MANDATÓRIO

Número: SB-001/20

Data de Emissão Flyer: 10/03/2020 Revisão: 00

Editor:	Van's Aircraft Inc.
Data efetiva:	26 de fevereiro de 2020.
Limite de aplicação:	Quando aplicar? Nas próximas 4 horas. Ação repetitiva: A cada inspeção anual de manutenção.
Assunto:	Rachaduras no terminal de conexão interno da perna da Bequilha do RV-10.
Modelos Afetados:	Aeronaves RV-10 em atividade e/ou Kits de Acabamento embarcados antes de 01 de outubro de 2019.

Figura 1: Localização da rachadura interna

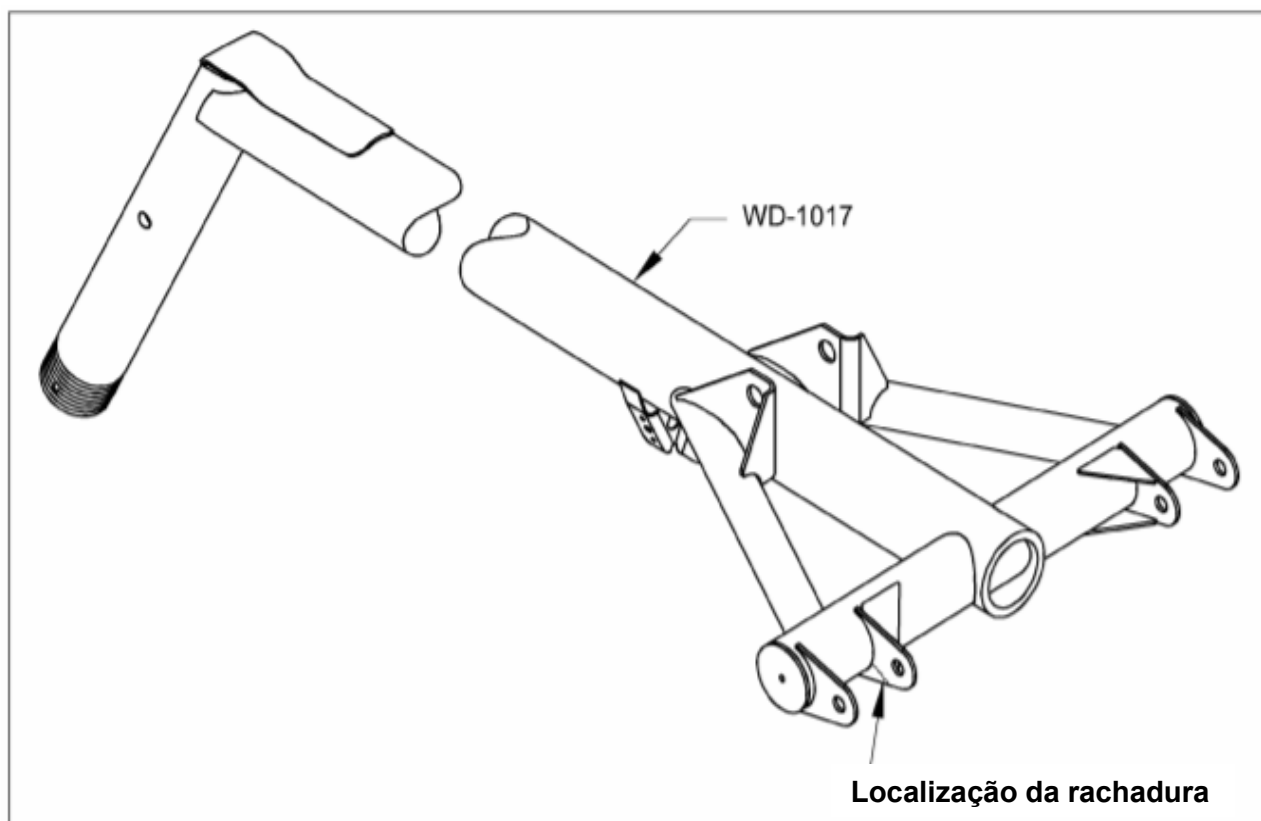
Inspeccionar os terminais de conexão internos, da bequilha (WD-1017) trem pouso dianteiro, quanto a rachaduras (ver Figura 01). Se houver rachaduras substituir a peça WD-1017, pela peça WD-1017-1, conforme descrito neste documento. Se não houver nenhuma rachadura serão necessárias inspeções anuais.

NOTA: A perna da bequilha é tratada termicamente. A solda não é recomendada como método de reparo dessa peça.

FIGURA 2: FIXAÇÃO DA BEQUILHA

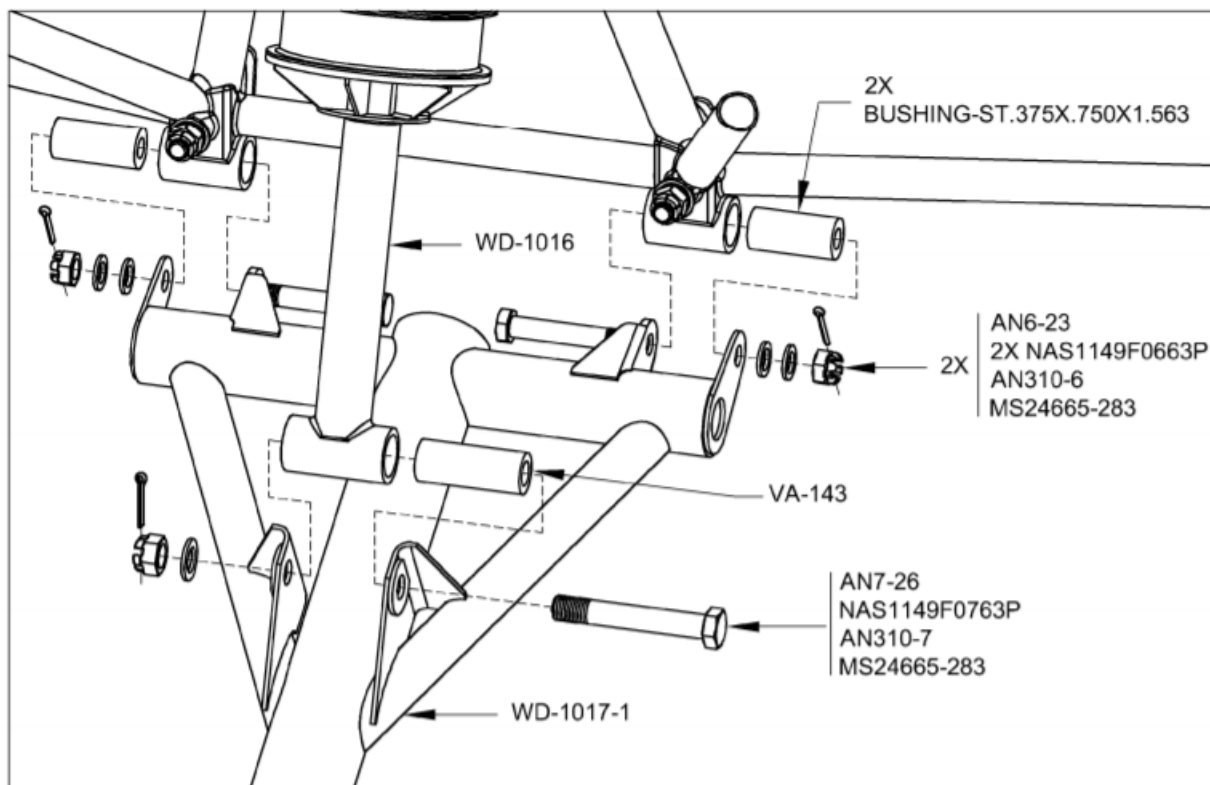
Etapas 9: Cobrir as novas buchas com graxa para rolamentos de roda, desliza-las no suporte do motor e em seguida conectar a perna da bequilha WD-1017-1 ao suporte do motor, conforme mostrado na Figura 2.

Etapa 10: Lubrificar a bucha VA-143 e colocá-la de volta na bucha do suporte da bequilha WD-1016 e em seguida conectar o conjunto do link à perna da bequilha usando as peças originais (duas das arruelas NAS1149F0763P originais não serão mais usadas). Veja a figura 2.
